ZMĚNOVÝ LIST		číslo ZL: 11
Název projektu:	Obnova ZUŠ Střezina v areálu ZŠ a MŠ Jih, Hradec Králové – SO 01, SO 03, SO 04, SO 08, SO 09, SO 10 a související inženýrské objekty – II. etapa	
Zhotovitel:	S T A K O společnost s ručením omezeným	
Objednatel:	Statutární město Hradec Králové	
Datum:	19.11.2024	
Předmět změny:	Bourání stávajícího základu před stavebním objektem SO 01	
Projekční (původní) řešení: Projektová dokumentace počítala s provedením základů loubí před objektem SO 01 v rostlém terénu. Popis a zdůvodnění změny: Po zahájení zemních prací bylo zjištěno, že v místě provedení nových základových konstrukcí loubí před objektem SO 01 se nachází betonový armovaný základ (deska), který musí být vybourán, zlikvidován a místo zavezeno zemínou. Přílohy změnového listu: - rozpočet - stanovisko A.D. - fotodokumentace - vážní listky Změna je realizována v souladu se zákonem č. 134/2016 Sb., o zadávání veřejných zakázek, v platném znění dle ust. § 222 odst. 6.

ZL.č.11 - Bourání základů

ZL.č.12 - Záměna příček v části ředitelny obj.SO01

ZL.č.15 - Protipožární podhled u dveří D05 ver.2

PÚDORYS 1.NP - ČÁST ŘEDITELSTVÍ - NOVÝ STAV
ČERVENĚ ZNAČENÉ PŘÍČKY ZDĚNÉ

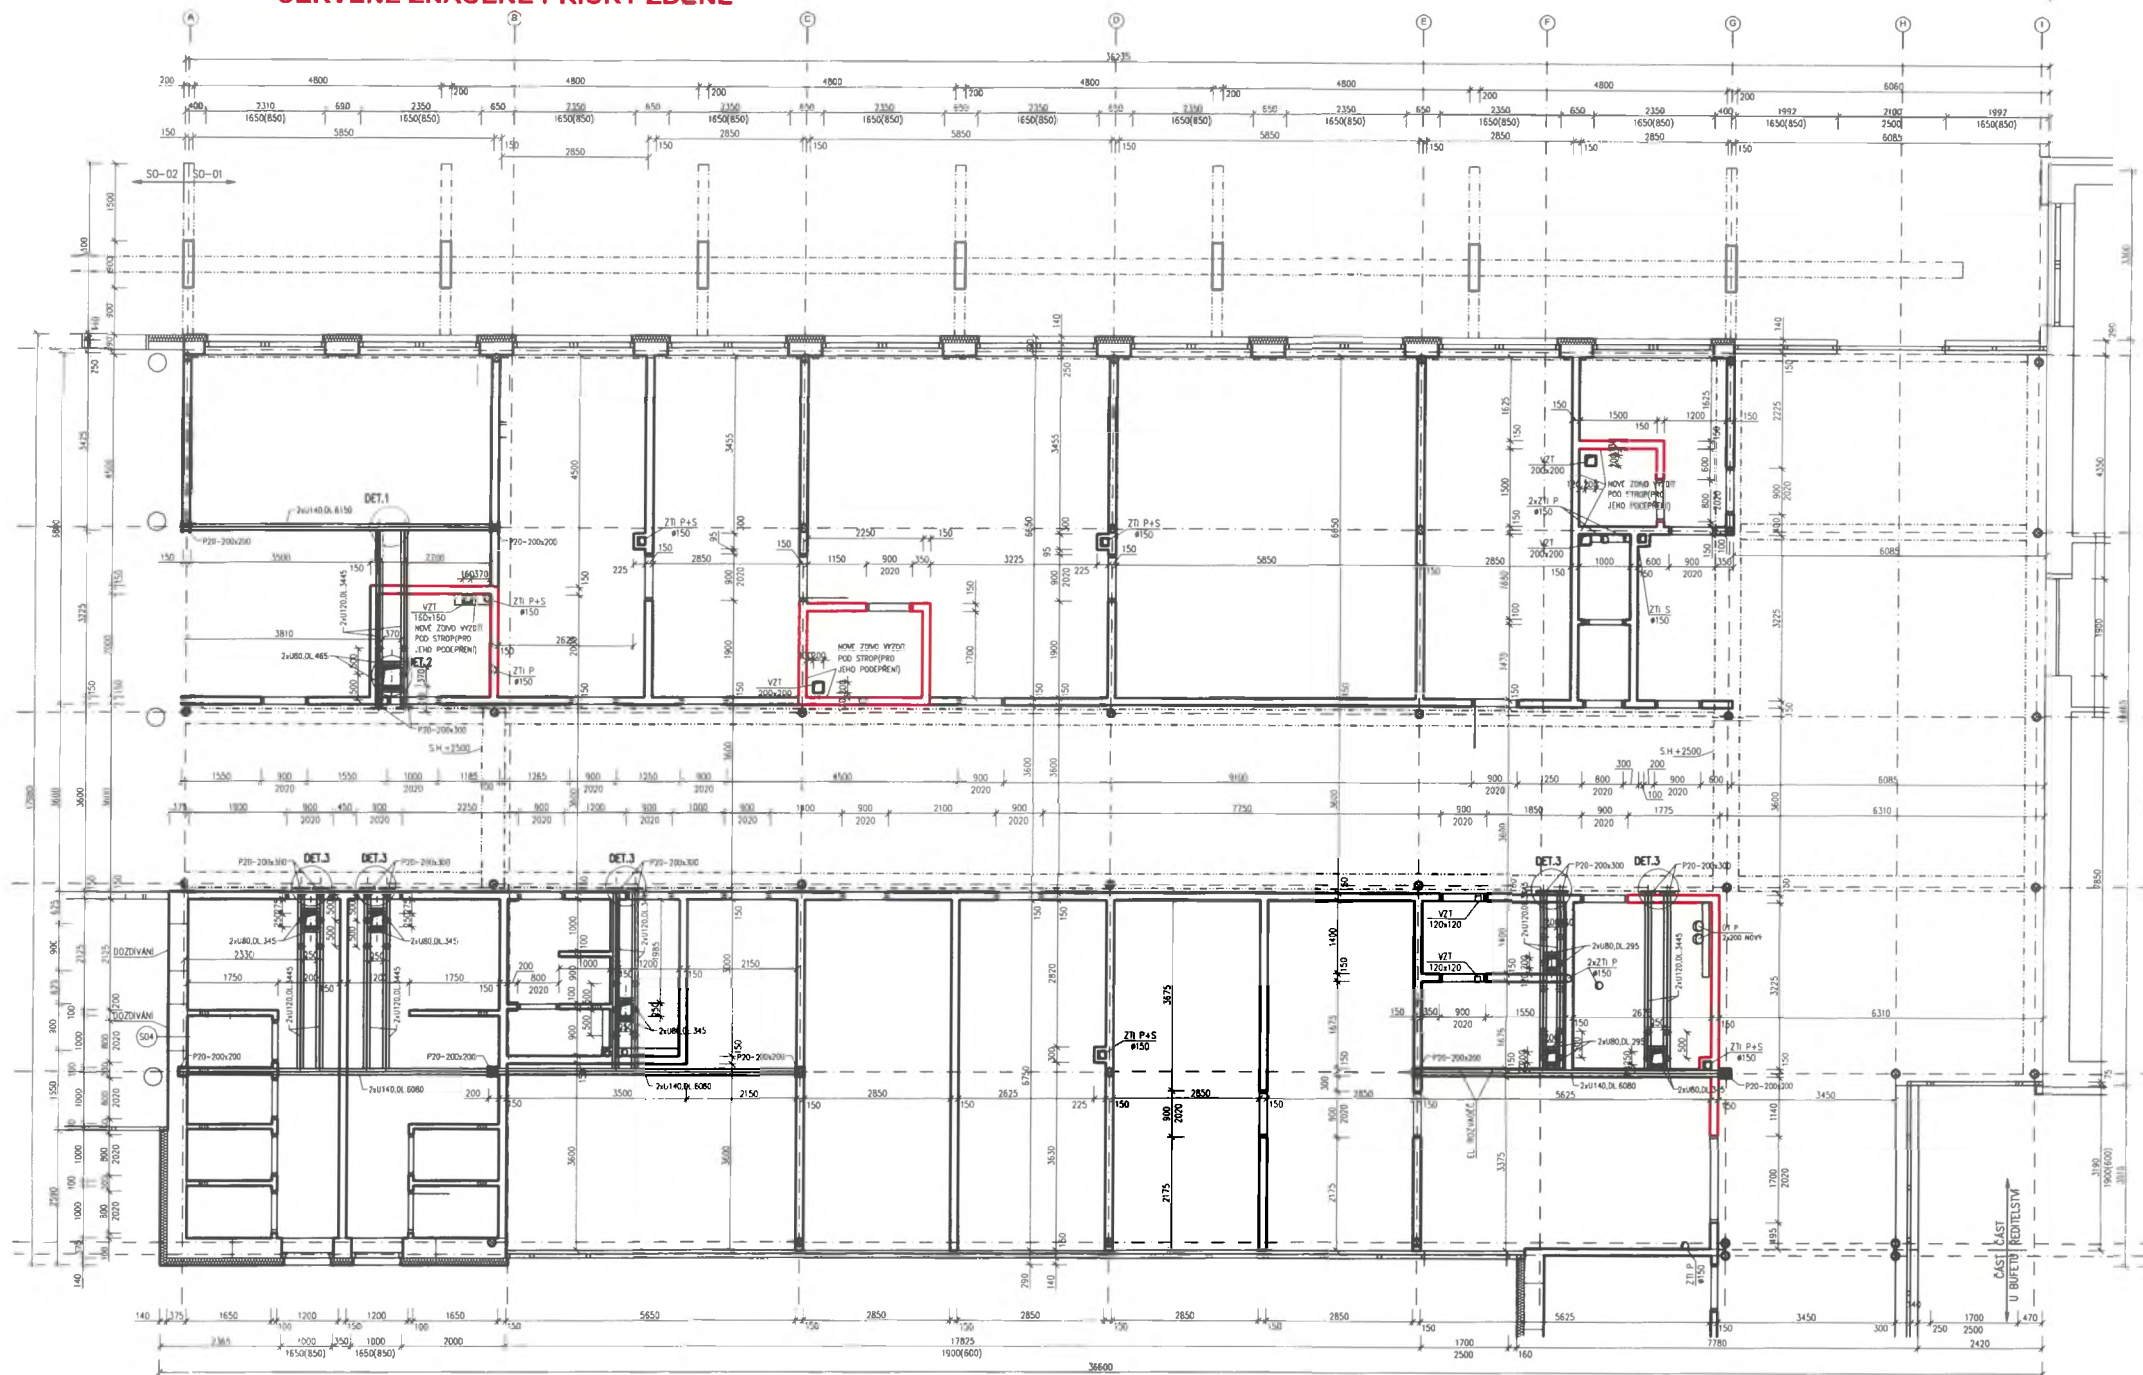
ZMĚNOVÝ LIST – PŘÍLOHA A.D.		číslo ZL: 12
Název projektu:	Obnova ZUŠ Střezina v areálu ZŠ a MŠ Jih, Hradec Králové – SO 01, SO 03, SO 04, SO 08, SO 09, SO 10 a související inženýrské objekty – II. etapa	
Zhotovitel:	S T A K O společnost s ručením omezeným	
Objednatel:	Statutární město Hradec Králové	
Datum:	19.11.2024	
Předmět změny:	Změna příček – požadavek statika v objektu SO 01	
Stanovisko projektanta stavby: Požadavek statika na dodatečné podepření stropní konstrukce v místech nových otvorů po ověření skutečného stavu vyztužení stropní desky – stav zjištění při výstavbě po provedení otvorů. AD souhlasí se ZL.		
 BKN spol s r.o.

1	011	317142442.XLA	Překlad nenosný pórobetonový Ytong NEP 150-1250 dl přes 1000 do 1250 mm	kus	2,000	1 238,37	2 476,74
2	R	342272245	Příčka z pórobetonových hladkých tvárnic na tenkovrstvou maltu tl 150 mm	m2	86,674	1 140,63	98 862,96
			(2,15+2,20+1,185+0,1+1,265)*2,60		17,940		
			(2,55+1,7)*2*2,6		22,100		
			(1,65*2+1,75+1,5*2+1,8)*2,6		25,610		
			(1,775+0,15+3,225+0,150+1,14+2,8)*2,60		24,024		
			-(0,8+0,7)*2,0		-3,000		
			Součet		86,674

10	R	763111417	SDK příčka tl 150 mm profil CW+UW 100 desky 2xA 12,5 s izolací EI 60 Rw do 56 dB	m2	-89,674	1 292,48	-115 901,85
-(2,15+2,20+1,185+0,1+1,265)*2,60					-17,940		
-(2,55+1,7)*2*2,6					-22,100		
-(1,65*2+1,75+1,5*2+1,8)*2,6					-25,610		
-(1,775+0,15+3,225+0,150+1,14+2,8)*2,60					-24,024		
Součet					-89,674		
11	R	998763301	Přesun hmot tonážní pro konstrukce montované z desek v objektech v do 6 m	t	-4,098	1 444,80	-5 920,79
